A 品揃え追加 | アルミ/樹脂複合引き違い窓 [高断熱窓] 単品

■ 棚付紙巻器の棚固定部材を金属製から樹脂製に仕様変更します

Pシール

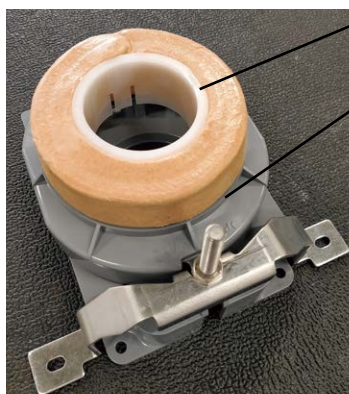
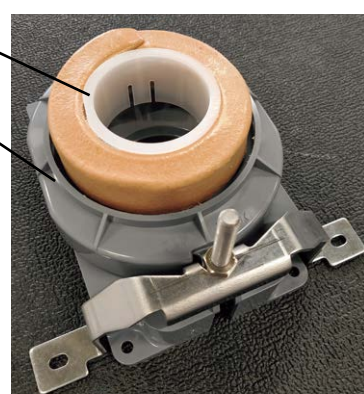
- 挿入管追加('21年7月)によるPシールはみ出し防止対応に加え、Pシールの外径を小さくし、施工性を向上します

- ・Pシールの取付位置がわかりやすくなります。
- ・小便器取り付け時の締付負荷が低減します。

Pシールを、排水フランジの
ガイド上に押し付けて取り付けます。

Pシールを、排水フランジの
ガイド内に収めて取り付けます。
